Многоэтажный жилой дом с подземным паркингом ГП-72.106

Архитектурные решения

10101-ИДК23/86-АР/23- 72.106-АР1

Разрешение	Обозначение	10101-ИДК23/86-АР/23- 72.106-АР1
№ 57-25	Наименование объекта строительства	"Комплексная застройка территории, расположенной в границах улиц: Тобольский тракт-Обход города Тюмени (мкр. Губернаторский)" Второй этап

Фасад в осях Ж-Е

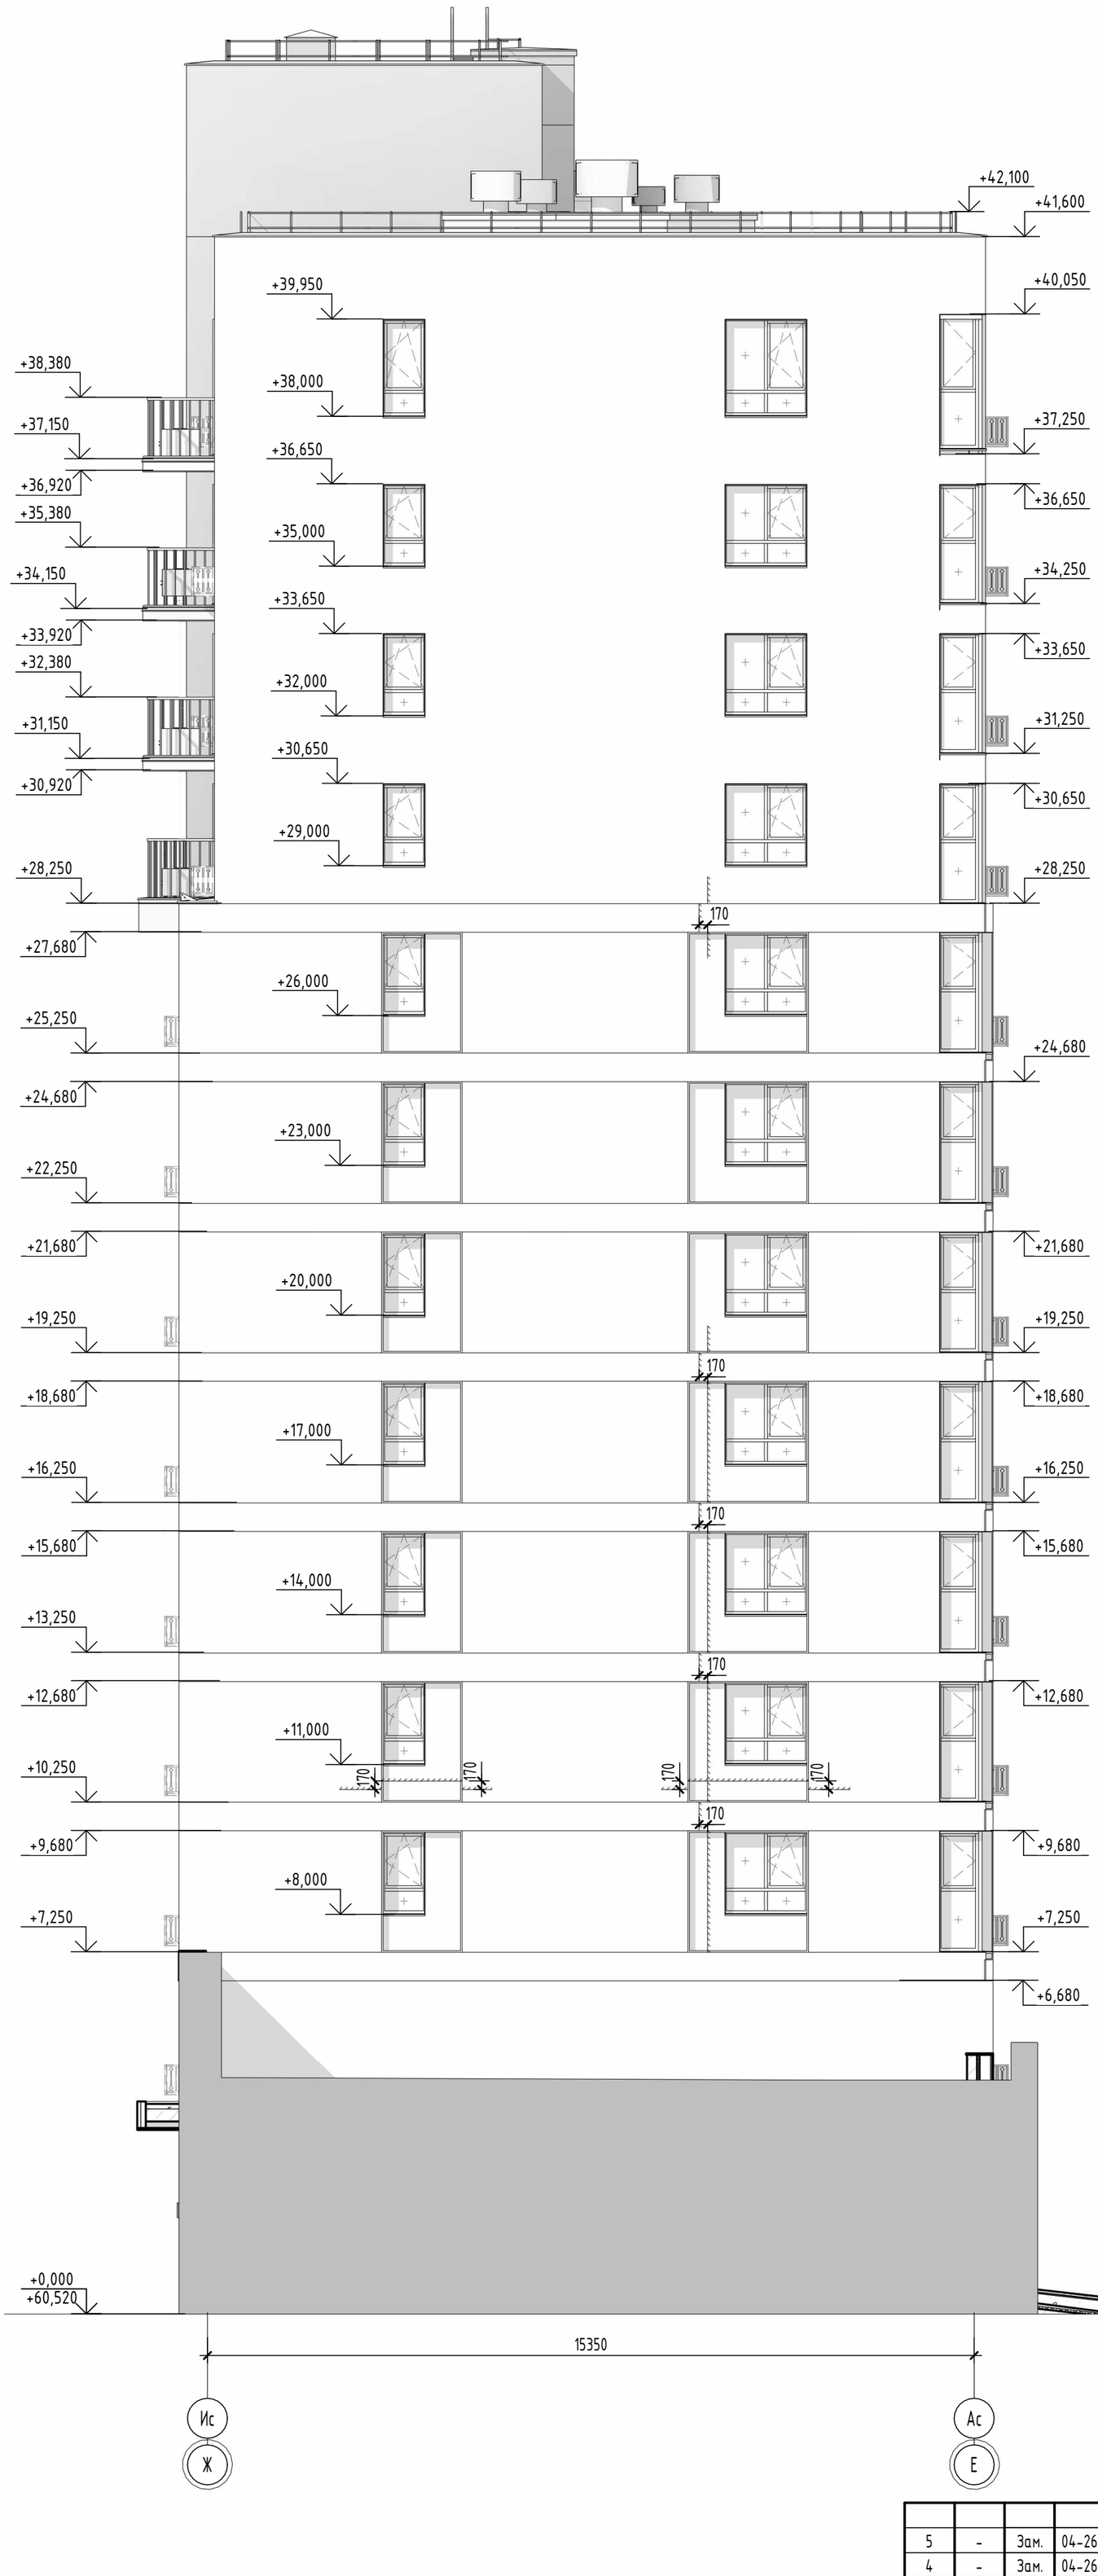
Изм.	Лист	Содержание изменения	Код	Примечание
4	1	Откорректировано примечание в ведомости рабочих чертежей. Откорректировано значение общей площади МОП в ТЭП	1	Изм.4 (Зам.)
	21-23	Изменены площадь и раскладка навесного вентилируемого фасада	3	Изм.4 (Зам.)
	4-10, 21-23	Корзины разделены на типы в зависимости от подключения кондиционеров	3	Изм.4 (Зам.)
	12,21-23	Уменьшена высота вентиляционных шахт, показаны монолитные плиты покрытия шахт с дефлекторами	1	Изм.4 (Зам.)
	22	На фасаде показаны решётки приточных клапанов	3	Изм.4 (Зам.)
	7,22	На широких отливах предусмотрены устройства снегозадержания	1	Изм.4 (Зам.)
	3-10, 21-23	Изменены размеры корзин для кондиционеров	3	Изм.4 (Зам.)
	21-23	Корзины для кондиционеров выполнены уникальными с перфорацией рисунка, имитирующего деревянную резьбу	3	Изм.4 (Зам.)
	22,23	Изменена высота глухой части ограждения, металлическое ограждение увеличено по высоте	3	Изм.4 (Зам.)

Изм.	Лист	Содержание изменения	Код	Примечание
5	21-23	Откорректировано отображение навигации подъездов и вывесок коммерческих помещений	1	Изм.5 (Зам.)
	7-10,12, 19-20, 21-23	Изменены архитектурные решения по устройству открытых балконов, включая корректировку высоты балконных ограждений	1	Изм.5 (Зам.)
	4-6	Кладка стен лоджий увеличена до 250 мм, на лоджиях исключены металлические ограждения	1	Изм.5 (Зам.)
	3-10	Откорректированы зашивки инженерных шахт, предусмотрено устройство лючков	1	Изм.5 (Зам.)
	24	Добавлен лист с фрагментами планов расположения лючков, разработана спецификация лючков	1	Изм.5 (Нов.)
	4-10	Исключено утепление лифтового холла	1	Изм.5 (Зам.)
	11,12	Откорректирована толщина утеплителя по внутренней стороне основного парапета кровли и парапета лестнично-лифтового узла	4	Изм.5 (Зам.)
	14	В составе витражей лоджий нижние экраны заменены на безопасное закалённое стекло, выполнен усиленный горизонтальный ригель	1	Изм.5 (Зам.)
